**PARTE PRIMERA: DESCRIPCIÓN DE LA REVISIÓN PERIÓDICA DE LA  
SEGURIDAD**

**PARTE SEGUNDA: EVALUACIÓN DE LA REVISIÓN PERIÓDICA DE LA  
SEGURIDAD**

### DESCRIPCION DE LA REVISIÓN PERIÓDICA DE LA SEGURIDAD (RPS)

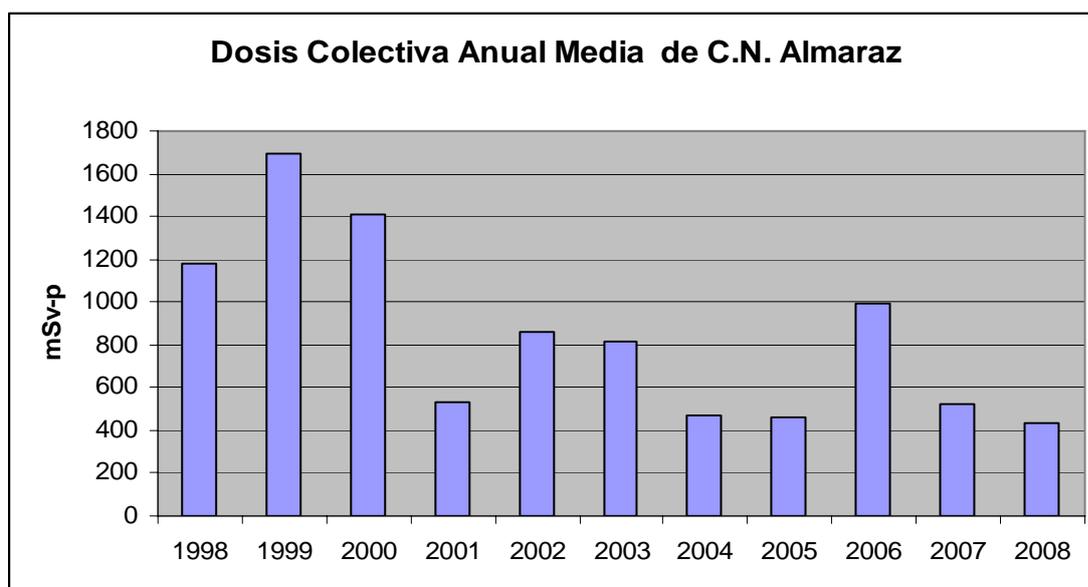
Del análisis de los datos presentados en este informe para la evaluación desde el punto de vista de la protección radiológica operacional del Informe complementario al análisis de la “Revisión Periódica de la Seguridad”, RPS de la Central Nuclear de Almaraz, aprobado el 26 de febrero de 2010, con referencia SL-10/005, Rev 0, y en especial de la actualización de la RPS. “Experiencia Relativa a Impacto Radiológico” aprobado con fecha 18 de febrero de 2010 con identificación RA-10/005, se concluye que el contenido y alcance de la RPS están acordes con los criterios de

- En general se considera adecuado la aplicación del Plan ALARA por la Central, en sus objetivos de reducción de dosis. A la vista que han aumentado las dosis totales en las últimas recargas, es importante que mantengan los esfuerzos en una correcta planificación de los trabajos que permita cumplir con rigor los objetivos ALARA.

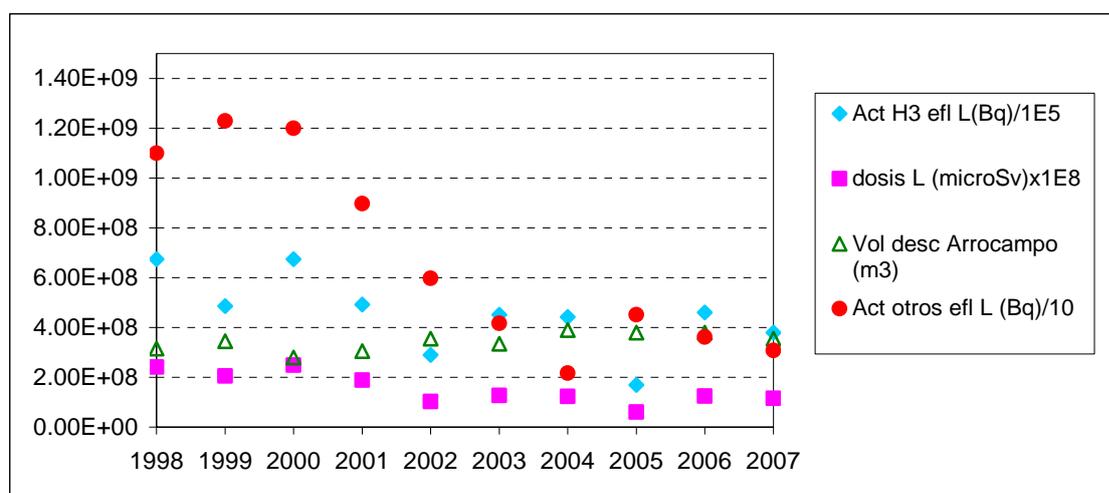
No obstante lo anterior, la Figura 1 evidencia, en coincidencia con lo manifestado por CN Almaraz en su documento RA-10/005, el efecto que ha tenido la puesta en servicio (en enero de 2002) de la planta de tratamiento de concentrados, pues la actividad de “otros” radionucleidos desciende de forma significativa a partir de 2002. Sin embargo, el efecto sobre las dosis al público no se ha visto reflejado de la misma forma, por ser el tritio su principal causante y no ser susceptible de tratar de esta forma.

dicha revisión, introduzca las modificaciones convenientes en los IMEX del año 2008 y las incorpore en una futura edición del documento de Revisión Periódica de la Seguridad del presente período.

**Figura 2.** Representación de la evolución de la actividad emitida de tritio y dosis al individuo crítico para efluentes gaseosos en los años del período de la RPS de CN Almaraz. Las unidades de las distintas magnitudes se han escalado para poder mostrarse en el mismo rango de valores.

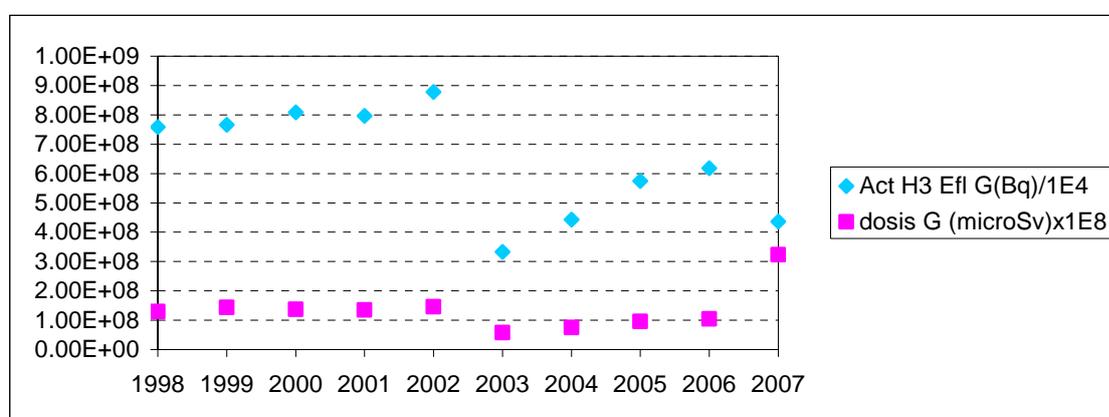
Se ha observado también, en cuanto a efluentes gaseosos, una cierta correlación entre dosis y actividad de tritio, aunque de forma menos acusada (Ver Figura 2). También es de destacar en la Figura 2 anterior el repunte de la dosis por efluentes gaseosos aparecido en el año 2007, a pesar del descenso en la actividad vertida de tritio. Ello se debe a que desde este año, y ya en adelante, se incluye como isótopo emitido al C-14, que pasa a ser el isótopo predominante en las dosis.
